ROMÂNIA
JUDEȚUL SĂLAJ
CONSILIUL JUDEȚEAN

CLARIFICARE NR. 9

CLARIFICĂRI LA DOCUMENTAȚIA DE ATRIBUIRE ANEXATĂ ANUNȚULUI DE PARTICIPARE NUMĂRUL 181884 DIN 05.01.2018 PUBLICATĂ ÎN SEAP PENTRU PROCEDURA DE ATRIBUIRE A CONTRACTULUI DE ACHIZIȚIE PUBLICĂ AVÂND CA OBIECT: "Reabilitare drum județean DJ 191C: Nusfalău - Crasna - Zalău - Creaca".

Cod desen: 1312539-DRU-PT-DE-DEE-033

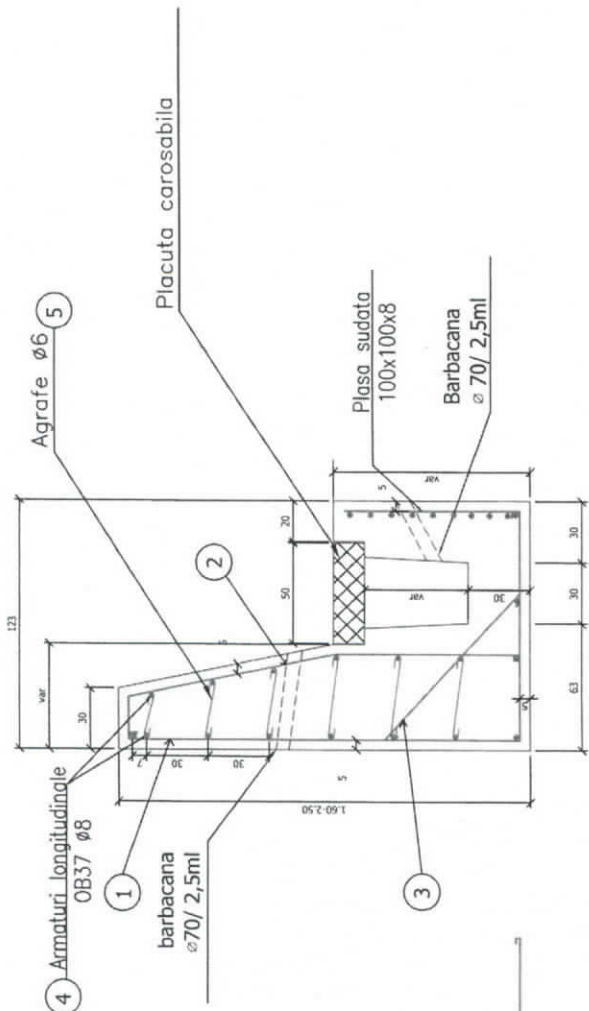
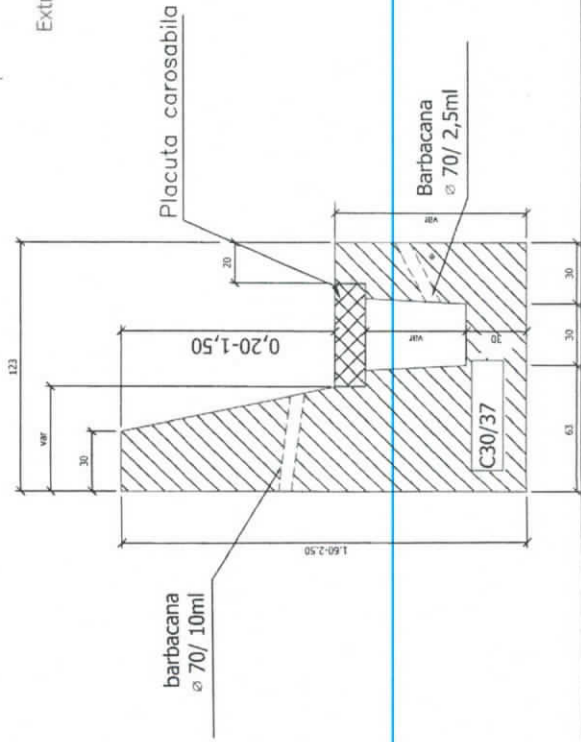
Referitor la rigola ranforsata prevazuta in profilul DE-TT-008 Profiluri transversale tip (nr.6d) care este proiectata cu o deschidere totala de 1,22 ml, va rugam sa corelati detaliul de executie din plansa DE-TT-033 si DE-TT-034 unde este prevazuta deschiderea totala de 2.45ml cu plansa DE-TT-008. Totodata mentionam faptul ca placutele carosabile cu lungimea de 90 cm nu se gasesc pe piata.

Atașăm detaliul DE-TT-033 refăcut.
